H27-B-1 深度53.17~53.22m (2/2)

42のエビデンス (薄片観察結果) (2/2)

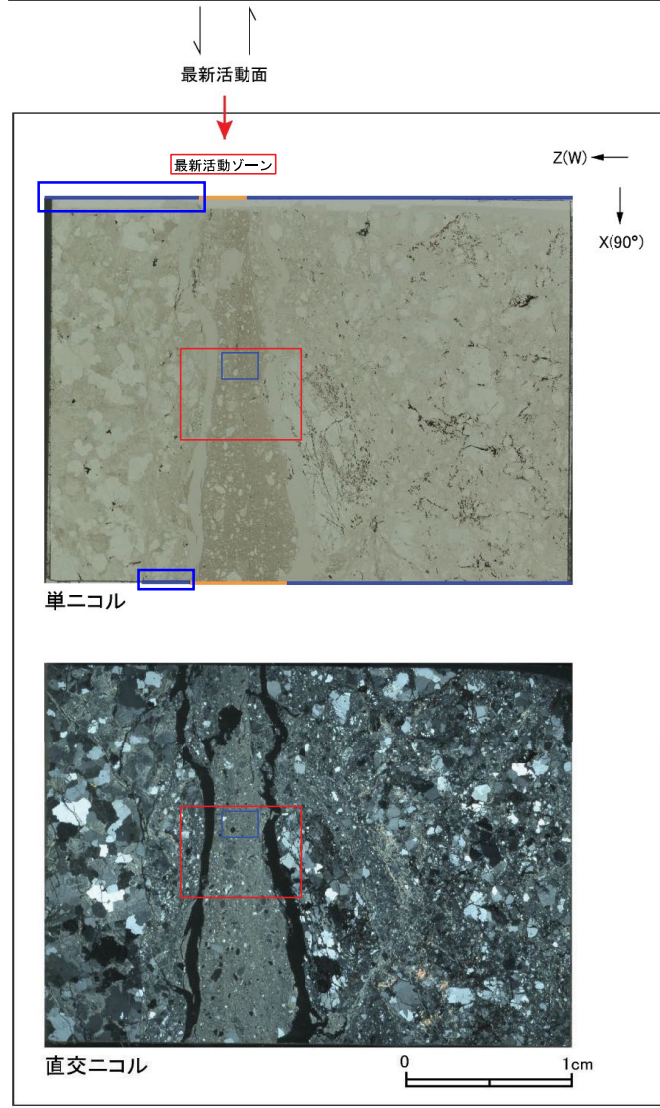
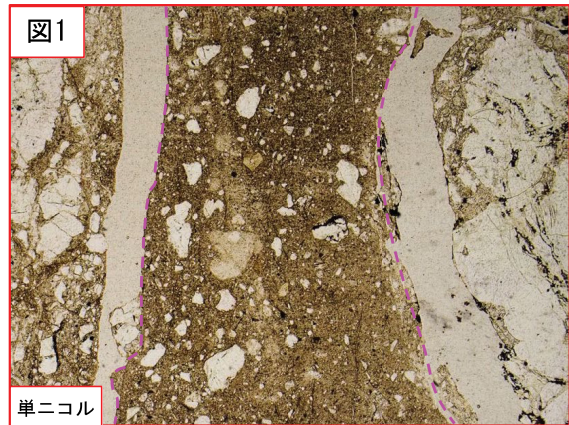
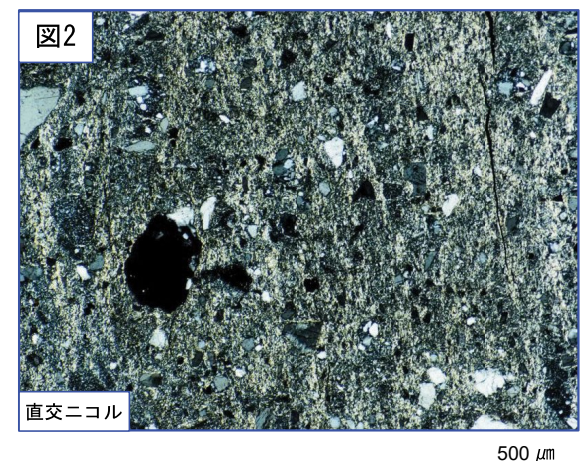
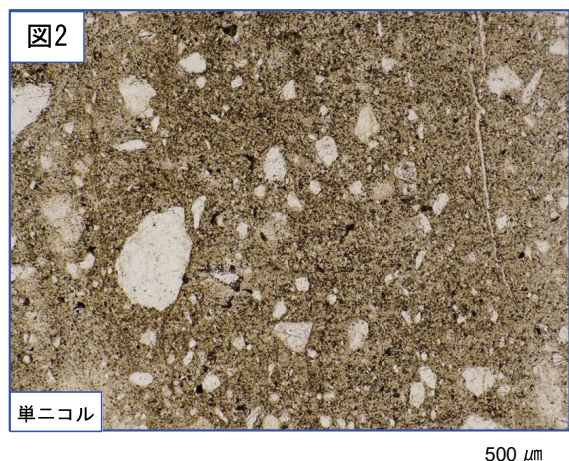
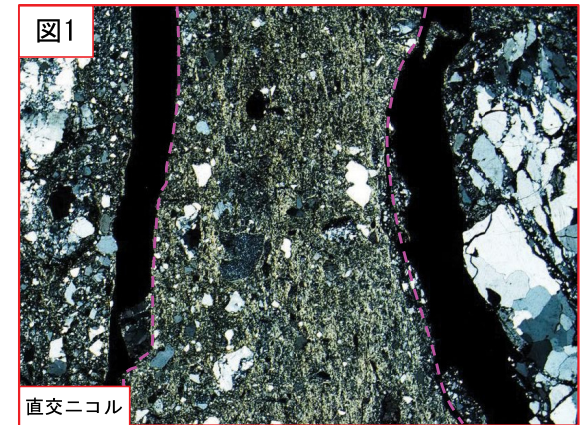
- ・H27-B-1のボーリングコアから採取した薄片試料の観察結果によれば最新活動面(深度53.17m)の変位センスは、正断層成分が卓越する。
- ・最新活動ゾーンに以下の特徴が認められることから、断層ガウジと判断した。
 - (断層ガウジ) 基質は粘土鉱物を主体とする。
 - (断層ガウジ) 粘土状部の分布は帯状で直線的である。
 - (断層ガウジ) 丸みを帯びている岩片が多い。
 - 岩片は少ない。

- ・最新活動ゾーンには、以下の特徴が認められる。
- 基質は粘土鉱物を主体とする。(図2)
- 粘土状部の分布は帯状で直線的である。(図1)
- 岩片は少ない。(図2)
- 丸みを帯びている岩片が多い。(図2)

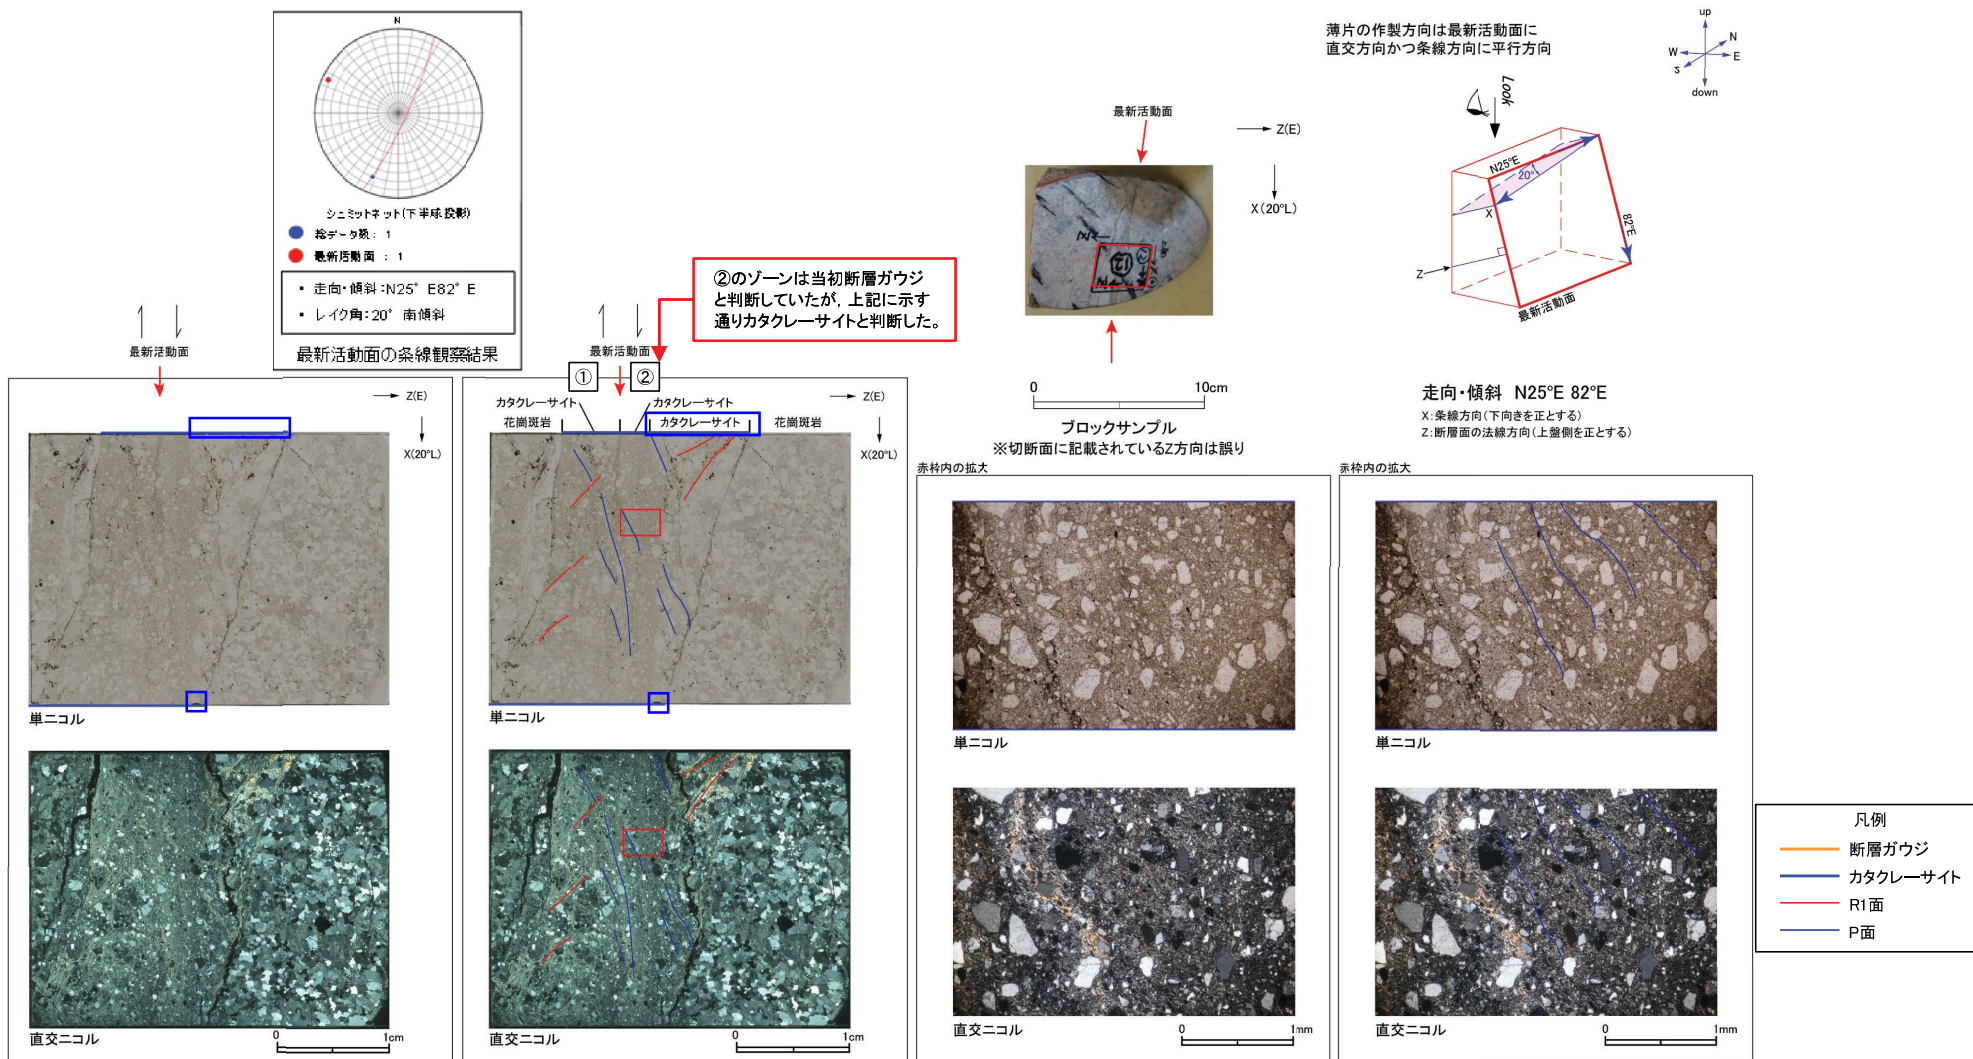
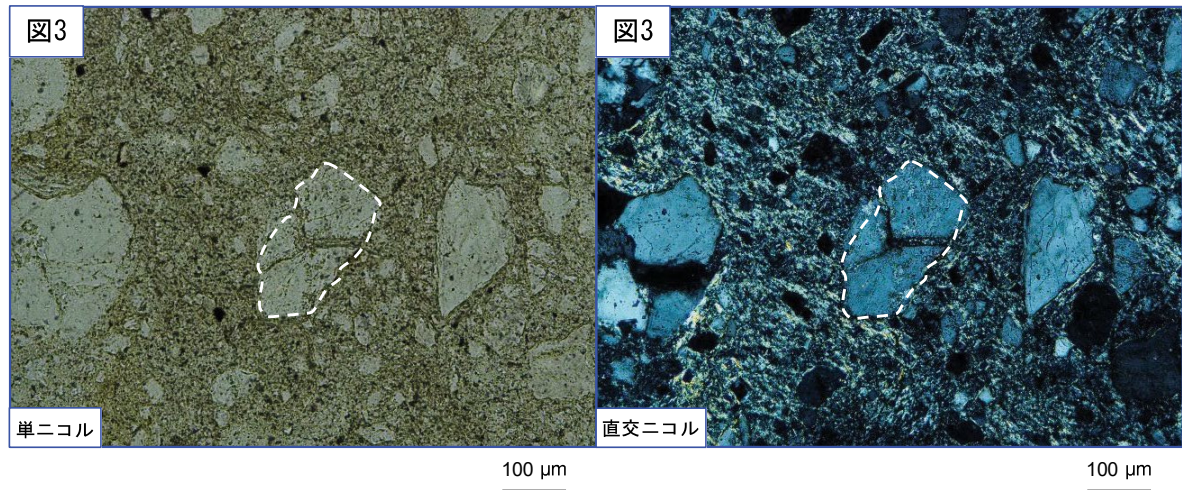
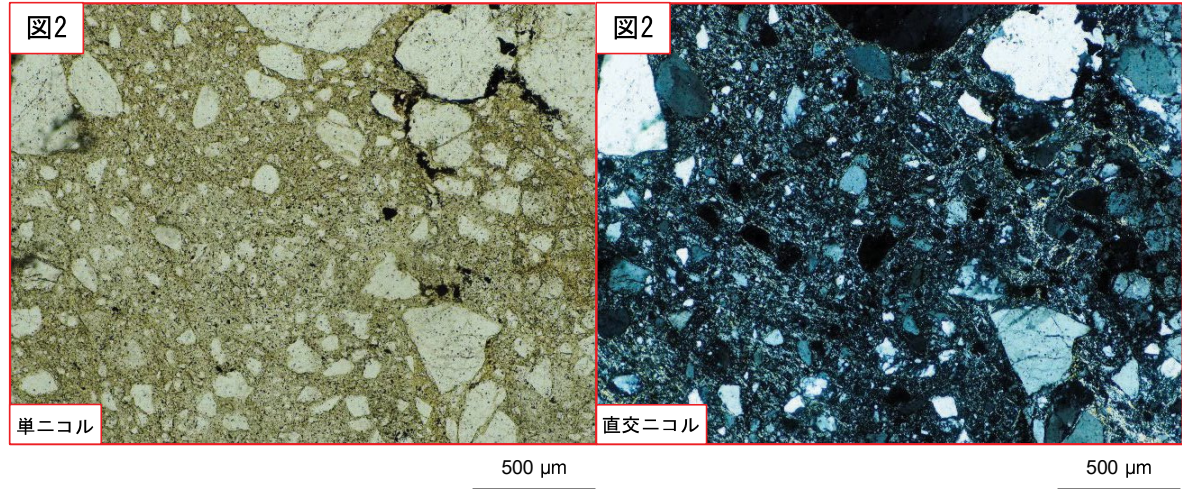
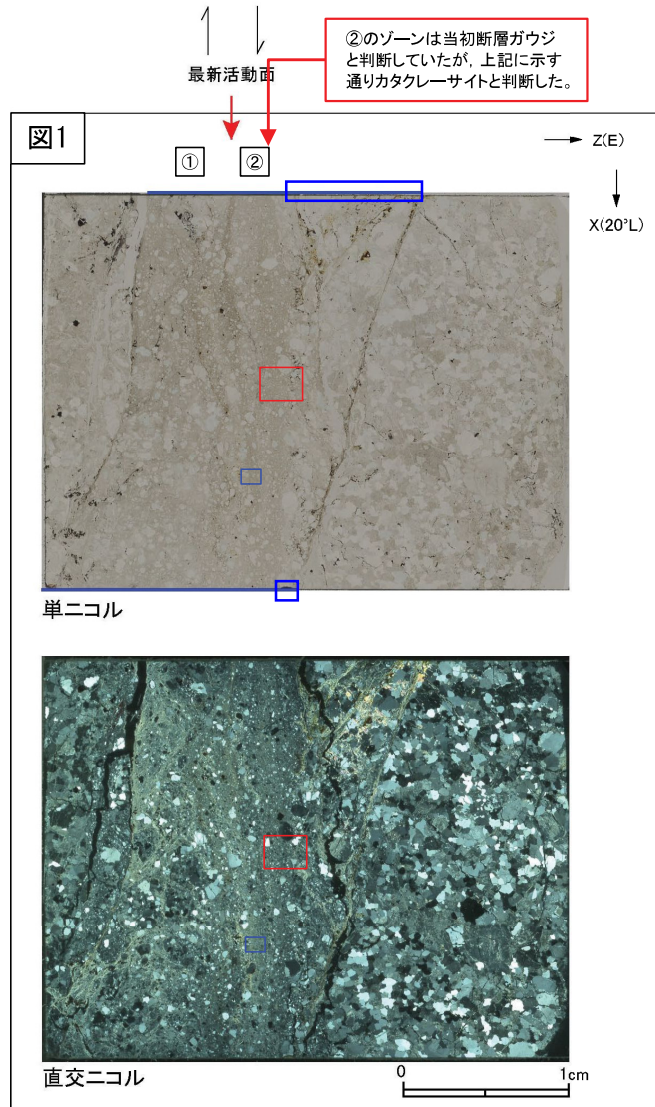
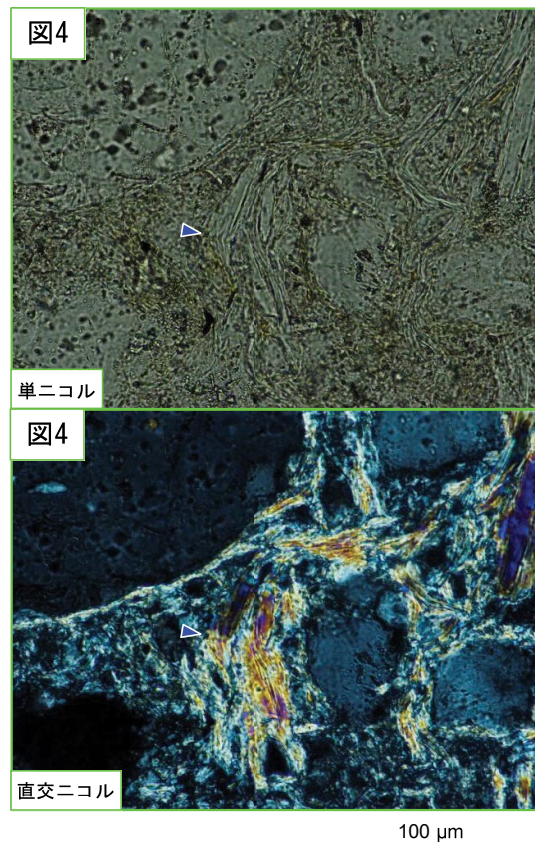
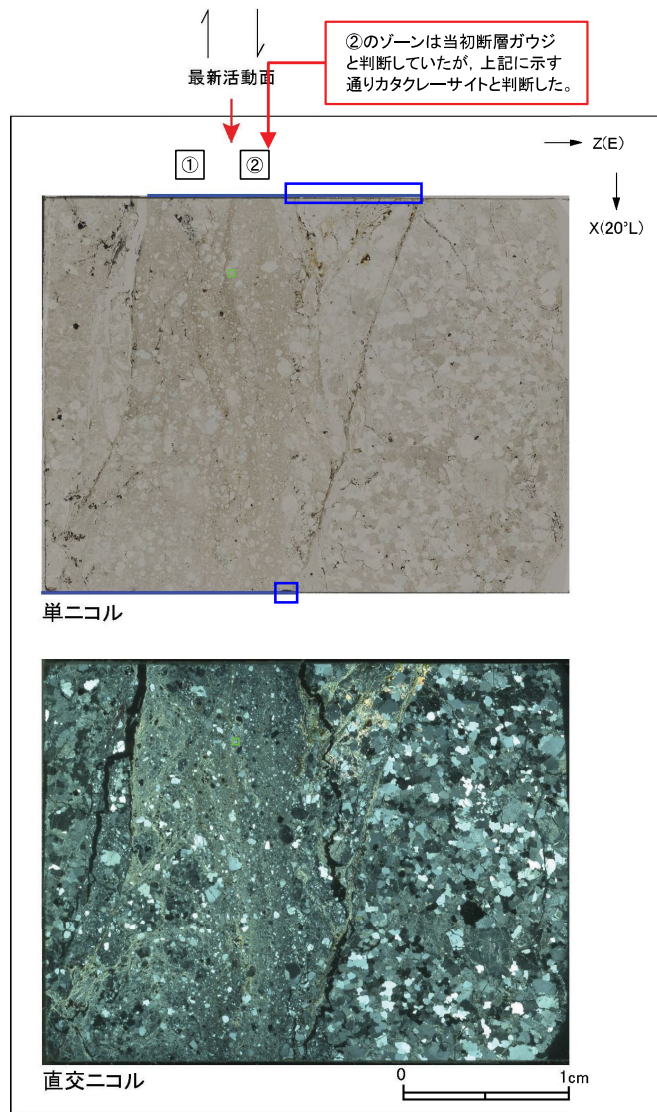
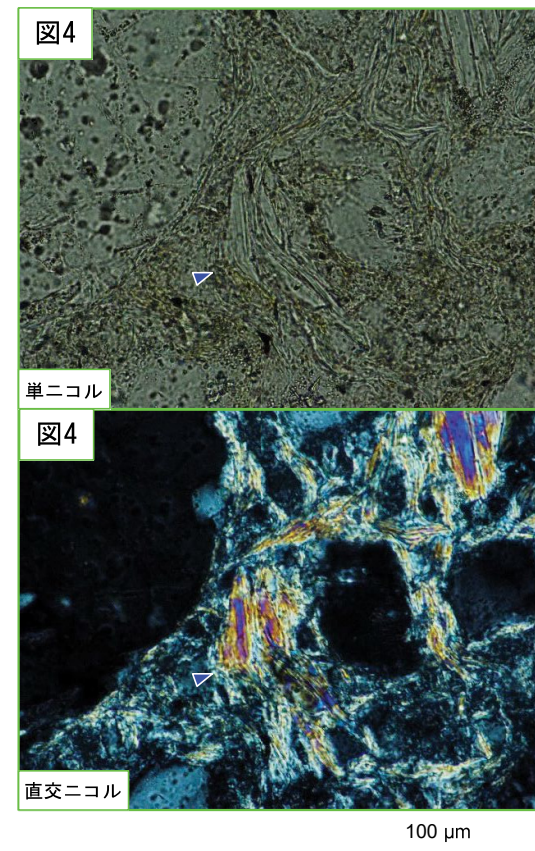
- ・H27-B-1のボーリングコアから採取した薄片試料の観察結果によれば最新活動面(深度69.70m)の変位センスは、右ずれ成分が卓越する。
- ・断層岩区分については、ゾーン②はカタクレーサイトと評価したゾーン①より細粒であり、破碎流動も比較的少ない。また、全体的に粘土鉱物が認められることから、断層ガウジと判断していた。なお、ゾーン①にはジグソー状の角礫群などのカタクレーサイトと示す特徴が認められる。
- ・最新活動ゾーンに以下の特徴が認められることから、カタクレーサイトのみからなる破碎部であると判断した。
 - (カタクレーサイト) 基質を構成する粘土鉱物は少ない。
 - (カタクレーサイト) 組織は漸移的に変化する。
 - (カタクレーサイト) 角ばった岩片が多い。
 - (カタクレーサイト) ジグソー状の角礫群が認められる。
 - (カタクレーサイト) 塑性変形した雲母粘土鉱物が認められる。

- ・②のゾーンには、以下の特徴が認められる。
- 基質を構成する粘土鉱物は少ない。(図2)
- 組織は漸移的に変化する。(図1)
- 角ばった岩片が多い。(図2)
- ジグソー状の角礫群が認められる。(図3)

・②のゾーンには、以下の特徴が認められる。
 > 塑性変形した雲母粘土鉱物が認められる。(図4)
